Procedimento de Avaliação de Impacte Ambiental do Projeto Loteamento na ATR2 e ATR3 do Plano de Urbanização da UP5 de Portimão”

Parecer da CA

Março de 2022

Planta de Síntese

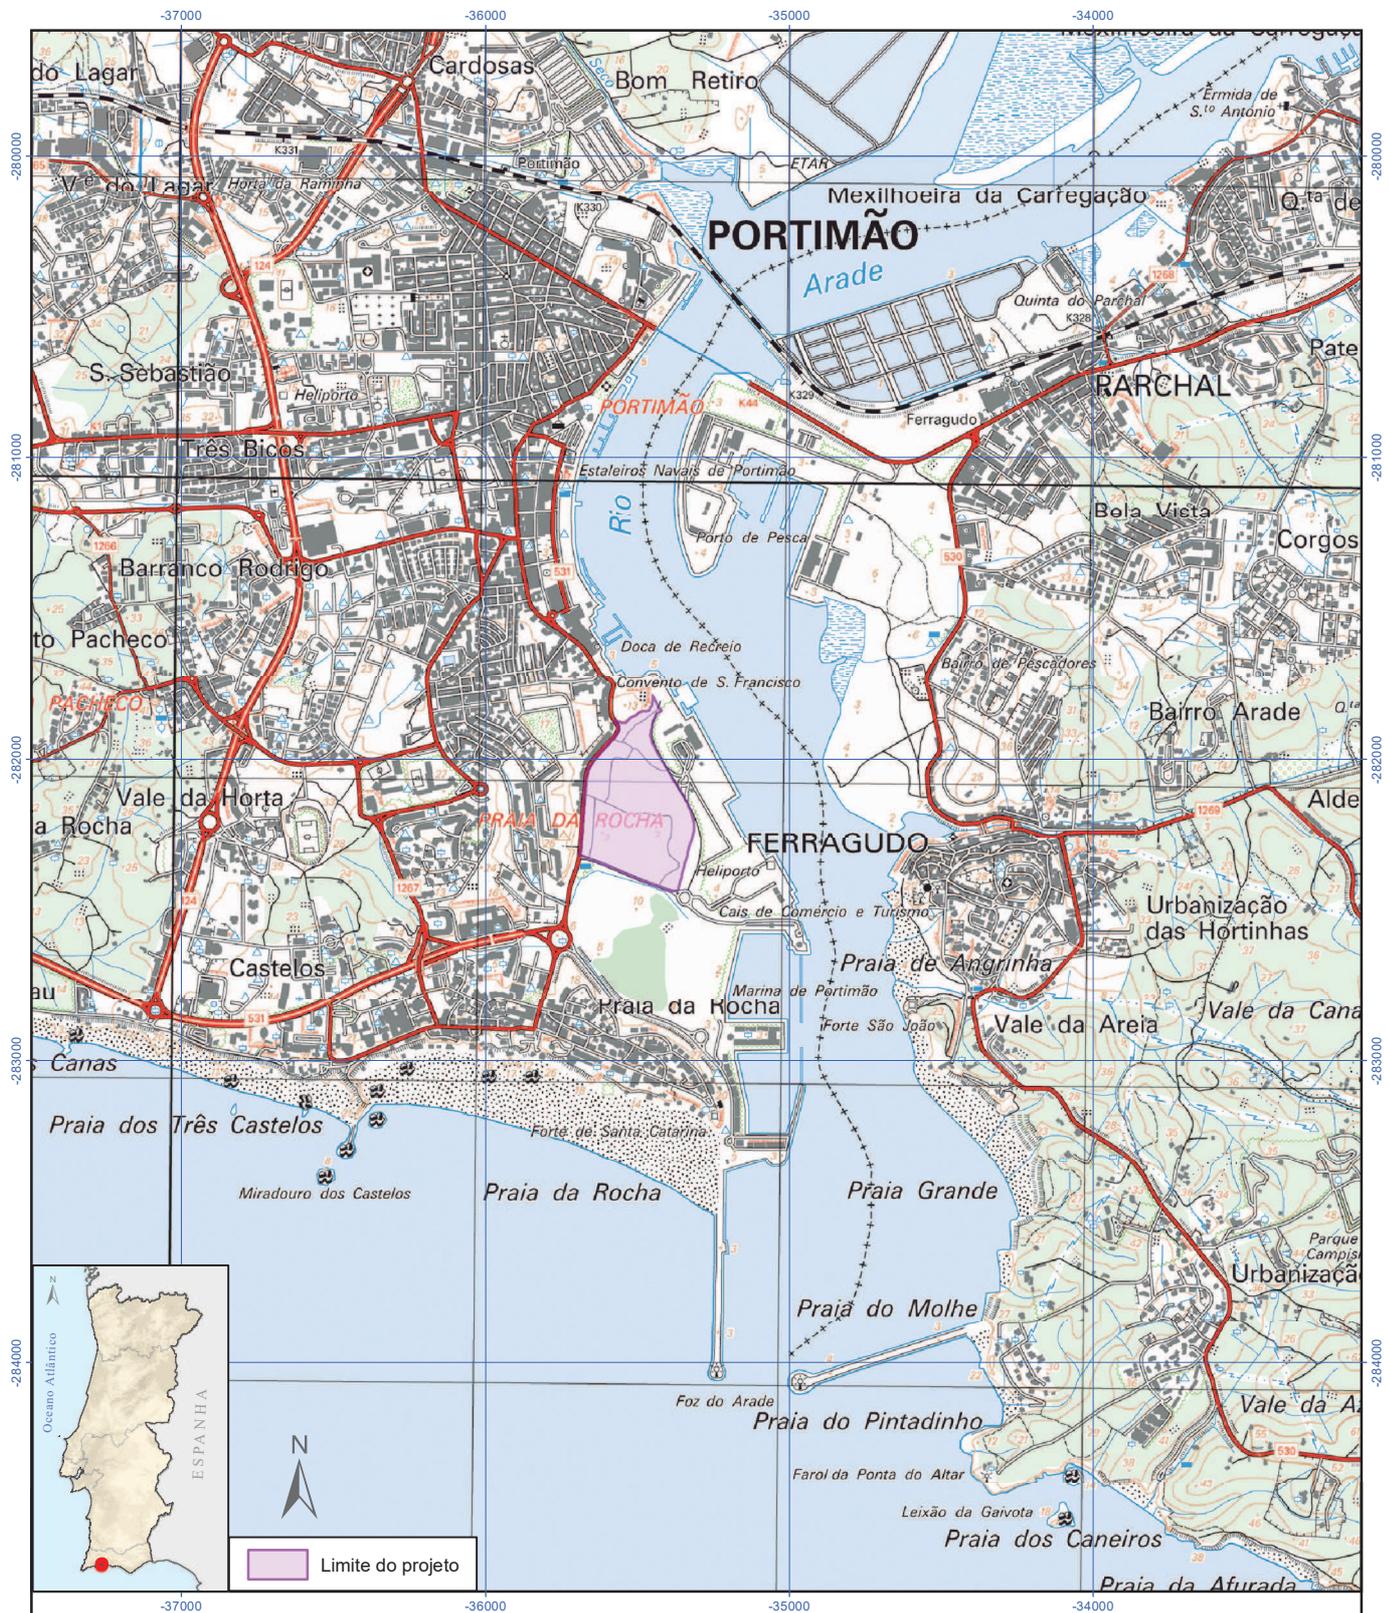
- b) Existe uma discrepância na indicação dos lugares de estacionamento público e total entre a peça desenhada Planta de Síntese revista (Anexo 6A), que indica 484 lugares públicos e 1.980 lugares totais e Relatório Síntese (total de 1.979 lugares e 482 lugares públicos, na pg. 34) e a planta anexa ao RNT (1.984 lugares de estacionamento dos quais 487 lugares são de estacionamento público), que, contudo, na sua pg. 7, refere o total de 1.979 lugares e estacionamento.

- c) A Planta de síntese anexa ao RNT e a pg. 247 e 257 do Relatório Síntese, por lapso, referem o total de 777 camas, devendo ser corrigido para 776, conforme consta na Planta de Síntese revista (Anexo 6A).
